原告ら準備書面68

—被告国準備書面10に対する反論—

井口教授作成の平成29年度原子力規制庁請負調査報告書「地震波トモグラフィーによる姶良カルデラ周辺の地震波速度構造調査結果及び姶良カルデラの状態につ

いて」（乙口133号証）（以下「井口報告書」という。）に基づく被告国の主張に対し反論を行う。

図10 解析する領域のイメージ

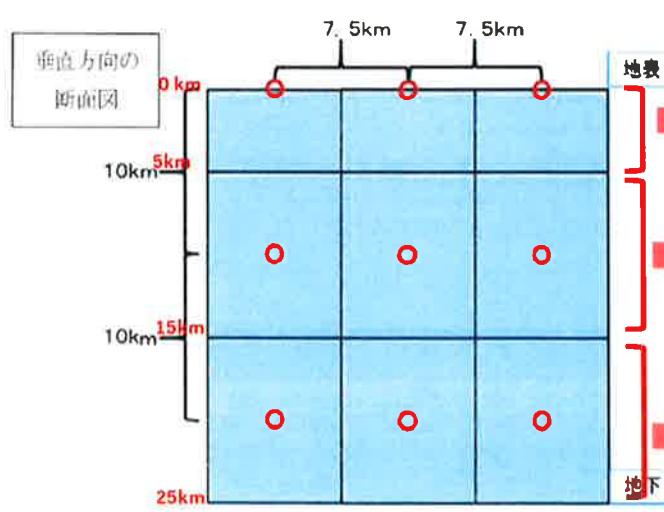
井口報告書の図13には、4つの深さ（ 0 km , 10 km , 20 km 及び 30 km ）に分けたP波, S波の速度分布の解析結果が表示されている。水平方向については、井口報告書図11に示されるように、速度を求めるブロックの位置を 2.5 km ずつずらして平滑化したと説明されている（井口報告書10

頁)が、鉛直方向にはそのような平滑化が行われたとの説明はない。そのことと井口報告書図10からすると、ここで「深さ10km」というのは、深さ5km～15kmまでの厚さ10kmの領域の平均化した速度と解され、深さが丁度10kmの断面の速度構造とは解釈できない。同様に図10からは、「深さ0km」は0～5kmの、「深さ20km」は15～25kmの、「深さ30km」は25～35km(但しデータ不足)の、それぞれ5km若しくは10kmの厚みのある領域における平均化した速度構造を表示しているものと解される。

図13 始良カルデラ周辺の地下速度構造

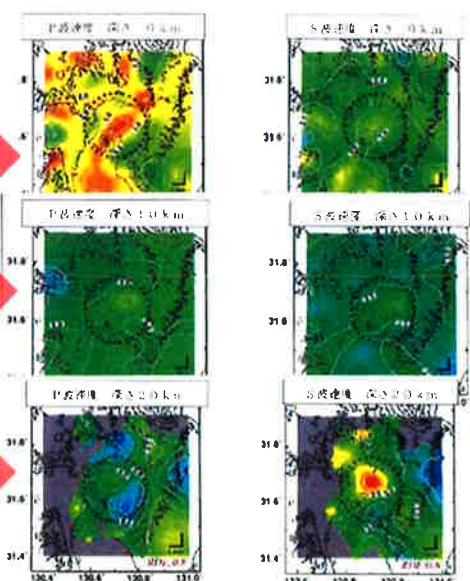
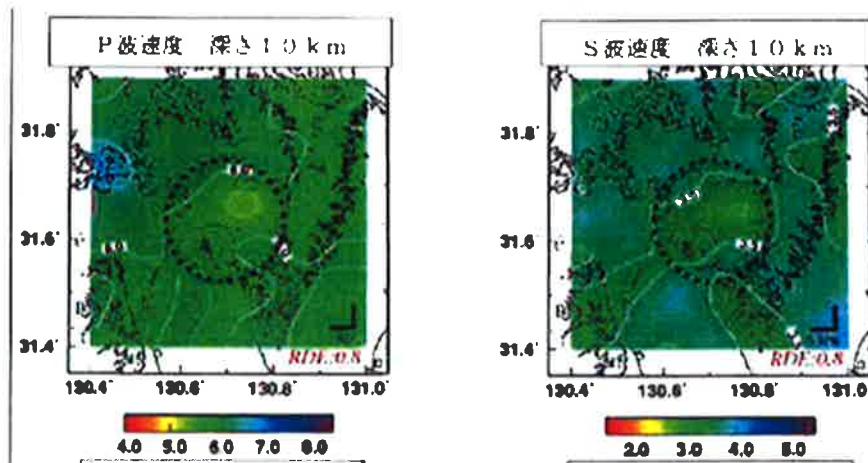
そのような薄いマグマ溜まりの有無を地震波トモグラフィーによって探査しようとするのであれば、垂直方向の格子間隔は少なくとも数 km以下にすべきであり、井口報告書に記載された格子間隔（10 km若しくは5 km）は粗過ぎる。また、安田ほか(2015)では「深さ数 kmを対象とした精密な物理観測」が求められており（乙口 145・396頁），安田ほか(2015)を参照する井口報告書の結論部分との対応では、地下4～5 km付近を特に精査すべきであるはずが、そのような調査にもなっていない。加えて、井口報告書（図13）の「P波速度 深さ0 km」の速度構造図では、始良カルデラ内外で赤から黄色の低速度領域が相当範囲に見られるにもかかわらず、これがマグマ溜まりを示唆するものではないということの論証もなされてない。

井口報告書図13に示された「深さ10 km」の速度構造の解析結果は、次のように、P波, S波とともに調査対象領域の全体が緑色で表示され、特段の速

度異常は認められない。つまり井口教授が実施しているという地震波トモグラフィーでは、姶良カルデラ地下5 kmから15 kmまでの層において、特段のマグマ溜まりを探知できていない。

一方で、井口報告書の「図15 最新の知見を踏まえた姶良カルデラの地下構造図」には3つのマグマ溜まりが描かれており、そのうち最大のマグマ溜まりは深さ13 kmとなっている。このマグマ溜まり（圧力源）は、引用元であり井口教授も共著者の1人である Hickey et al. (2016)によると、鉛直半軸2.4 km、水平半軸7.2 kmもの広がりを持つ橢円体である（乙口134・4頁）。このように巨大なマグマ溜まりが姶良カルデラの地下にあるのであれば、深さ5 kmから15 kmまでの層に相当する「深さ10 km」（図13）の速度構造に異常が現れなければならないはずが、前記のとおりこれがまったく見当たらない。

また、井口報告書図13の「深さ0km」については、P波速度は全体的に赤から黄色の低速度領域が目立つ一方、S波速度については全体がほぼ緑色になっており、低速度領域は見られない。これは矛盾した解析結果ともいえる。この点について、井口報告書では特段の言及はなく、そもそもP波とS波の内訳さえ記載されていないが、原因の1つとしてはS波のデータの数や精度が十

【筒井ほか(2014)Fig. 9】

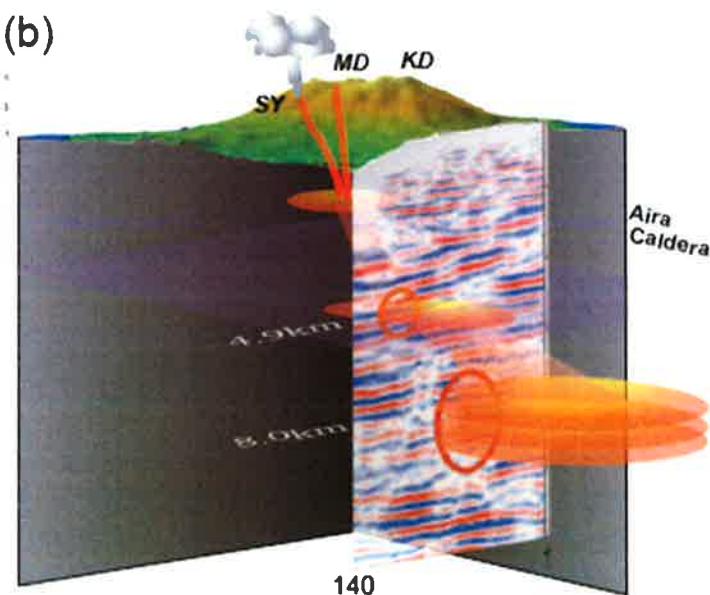
たとえば、秋田大学の筒井智樹教授は、井口教授らとともに、2008年から6年間、桜島において反射法地震探査を繰り返し実施しており、4.9 km 深と 8 km 深の 2 つの反射変化の大きい反射偏差断面を見出し、さらに 8 km 深の反射は徐々に浅くなる傾向があるとされている（筒井ほか(2014)）（甲B 263）。

上記深さ 8.0 km の反射偏差断面は大規模なマグマ溜まりを示唆する（甲 D 93 参照）ことから、井口報告書の「10 km 付近ではマグマは大きな広がりとはなっていない」という見解とは矛盾するようにも見える。井口教授は、この自身も関与した調査研究と、井口報告書（25 頁）の「図 15 最新の知見を踏まえた姶良カルデラの地下構造図」とをどのように整合的に説明するのか、報告書には何の記載もない。

【神田径准教授ホームページ及び研究成果報告書から抜粋、加筆】

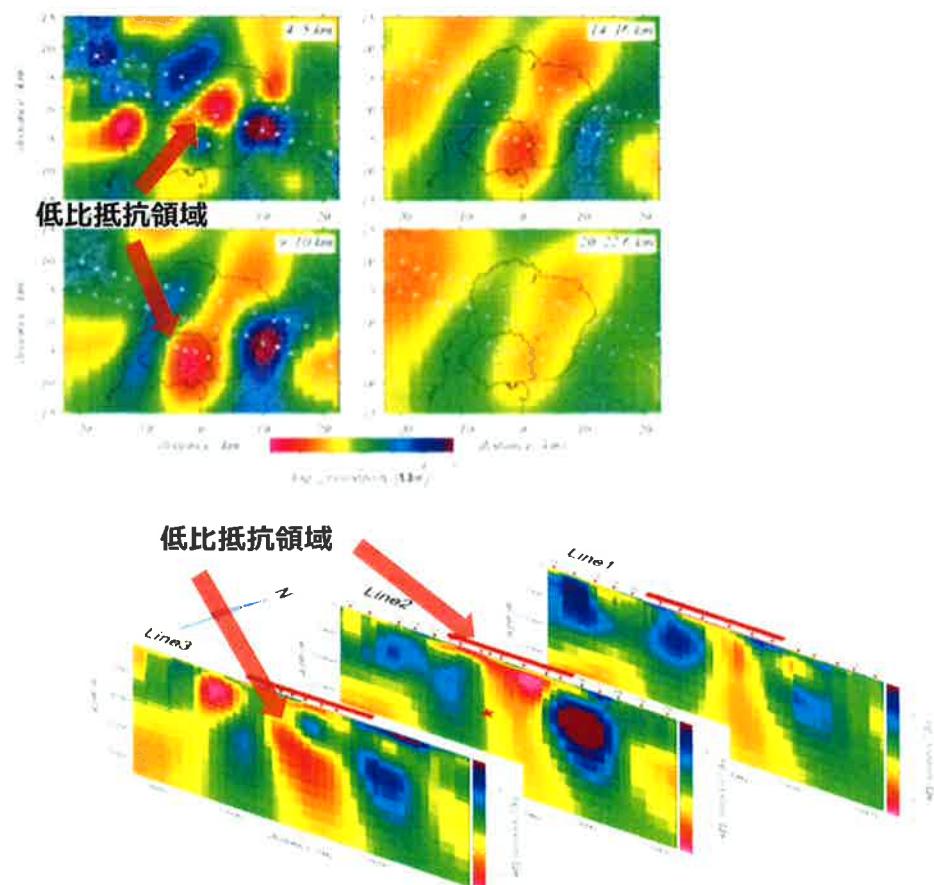
また、東京工業大学の神田径准教授らのグループは、姶良カルデラにおいて MT 法による調査を実施し、次のように 3 次元比抵抗構造モデルを描いている（甲 B 264, 甲 B 265）。ここでは、深さ 4—5 km 及び 9—10 km において、マグマ溜まりを示唆するような相当規模の低比抵抗領域が見出されており、これも井口報告書における前記見解と矛盾していると見ることもできる。
